Informe: EIC-Lanamme-INF-0735-2022

Informe de revisión del corredor principal del Proyecto de las OBIS

Ing. Ana Lorena Monge S, M.Sc.
Coordinadora General
Programa de Ingeniería Geotécnica

San José, Costa Rica
Junio, 2022

Figura 1 Columna estratigráfica general para análisis de estabilidad de taludes

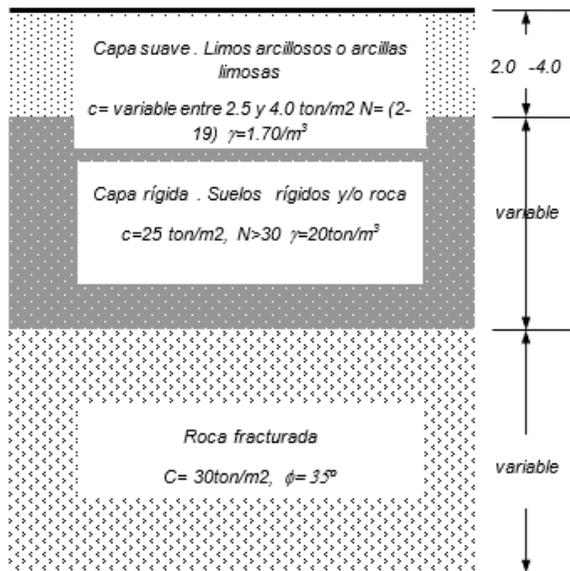
Con base en estas premisas, se realiza un análisis de estabilidad generalizado a lo largo del proyecto, tanto para la condición estática como la pseudoestática. Para esta última condición, y según la definición de zona sísmica y tipos de sitio descritos en el apartado III.2, el valor del coeficiente pseudoestático elegido es de 0.2g. Esto se considera adecuado.

El resultado del talud generalizado con la columna estratigráfica mostrada en la Figura 1, así como contemplando que la altura promedio en la que se conformarán los taludes es de máximo 10 m, es que el talud se encuentra estable. Vale la pena destacar que la metodología elegida para realizar estos análisis es la de Morgenstern-Price, que es una de las más completas en los análisis de los métodos de equilibrio límite. Por lo tanto, este análisis se considera adecuado. A continuación, se comentará acerca de los análisis realizados para cada estacionamiento que se consideró especial.
